N/Réf. : 115642.001

V/Réf. : 3211-02-306

**Objet : Analyse environnementale
Réponse aux demandes de précisions supplémentaires du 24 janvier 2020
Projet de réhabilitation du quai de Sainte-Anne-de-Beaupré**

TITRE:
 SITUATION PROPOSÉE
 VUE EN PLAN

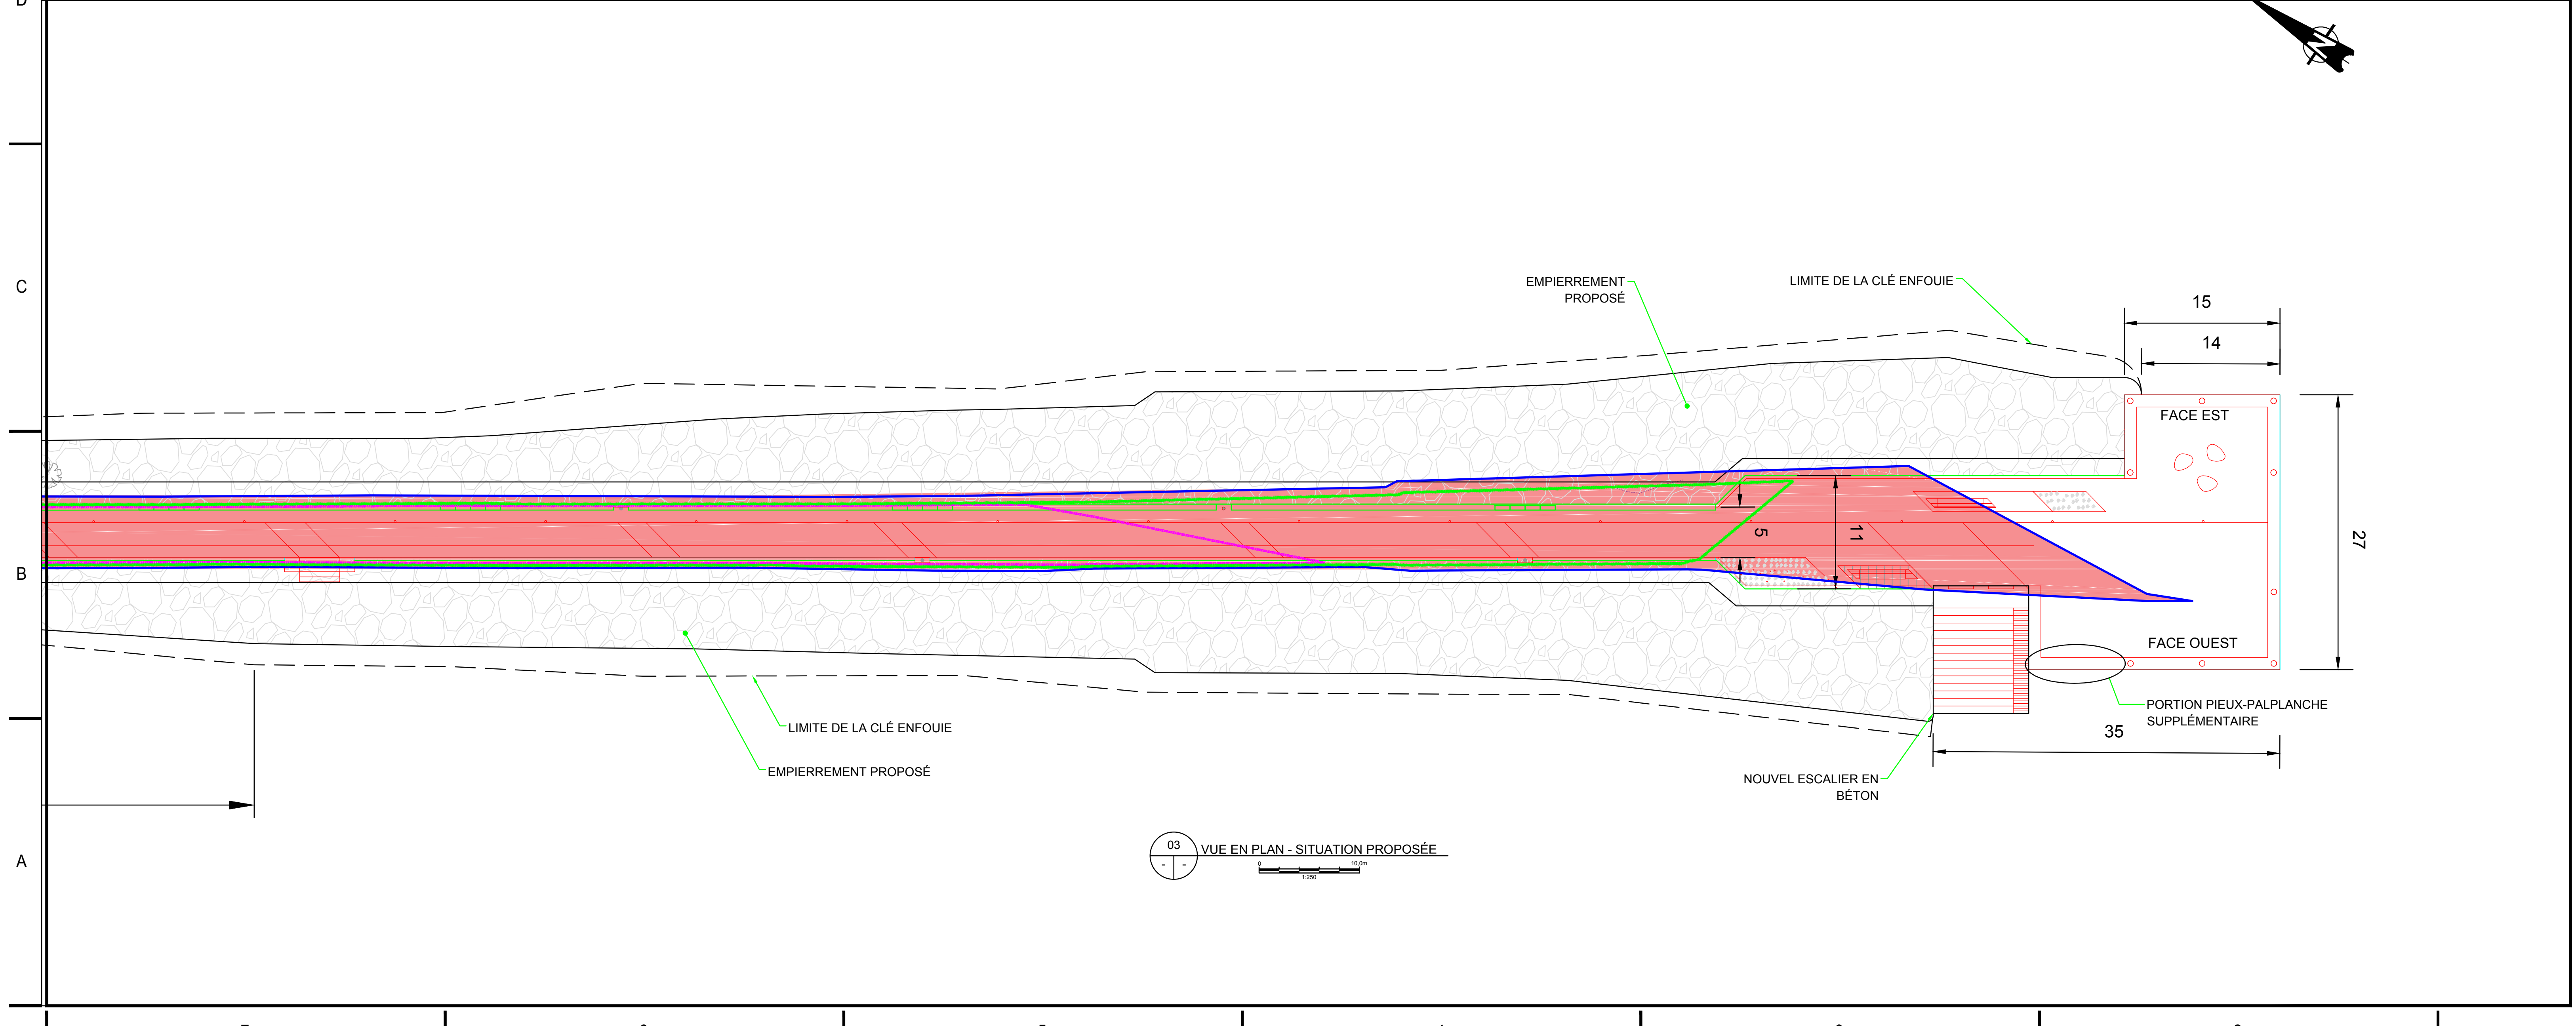
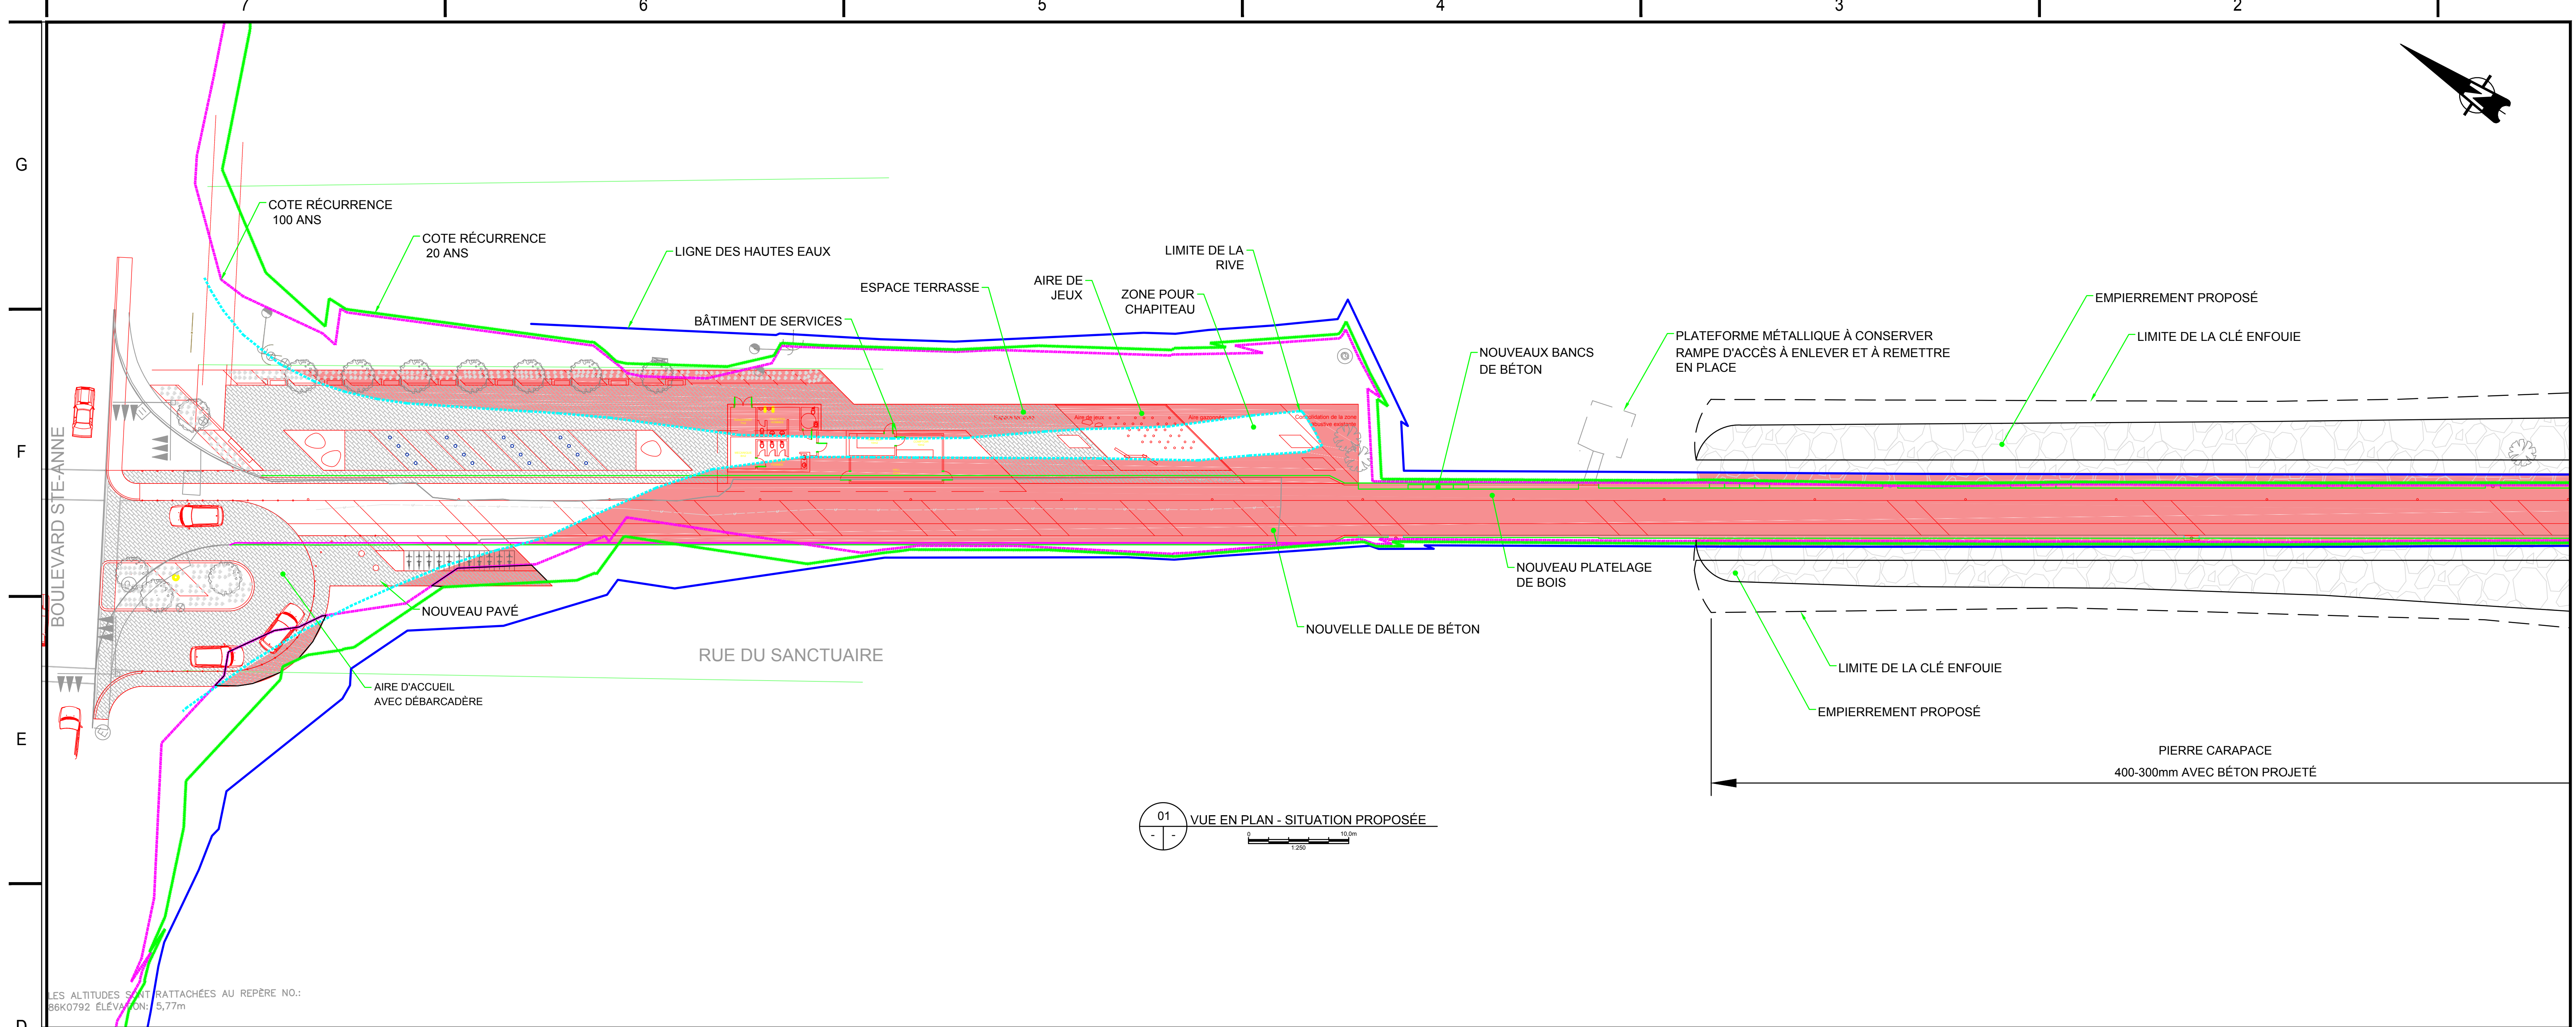
- 6) En réponse à la question 8, l'initiateur mentionne que la superficie maximale en rive susceptible d'être affectée de façon permanente par le projet est de 3485m². Or, en réponse à la question 9, il indique que les superficies d'empiètements permanents des aménagements d'accueil dans la rive et dans la plaine inondable sont respectivement de 542m² et 60m². À cet effet, l'initiateur doit préciser quelles composantes, autres que les aménagements d'accueil, occasionneront l'empiètement de 2943m² et indiquer leur emplacement sur une carte.

Tous les travaux prévus dans le cadre du présent projet se situant dans la zone comprise entre la cote de récurrence 2 ans et la limite de la rive occasionneront les empiétements de 2 943 m². Cette superficie correspond à la portion en rouge représentée sur le plan fournis en annexe. Les composantes du projet incluses dans cette zone sont les suivantes :

- La nouvelle surface de roulement composé d'un nouveau platelage de bois et d'une dalle de béton;
- Les murs de soutènement en béton;
- Une petite portion du nouvel enrochement de protection de la digue d'approche;
- Une petite portion du nouvel escalier de béton et du mur de pieux-palplanches (tête de quai);
- Les nouveaux bancs de béton, lampadaires, éléments d'architecture du paysage compris dans la zone rouge;
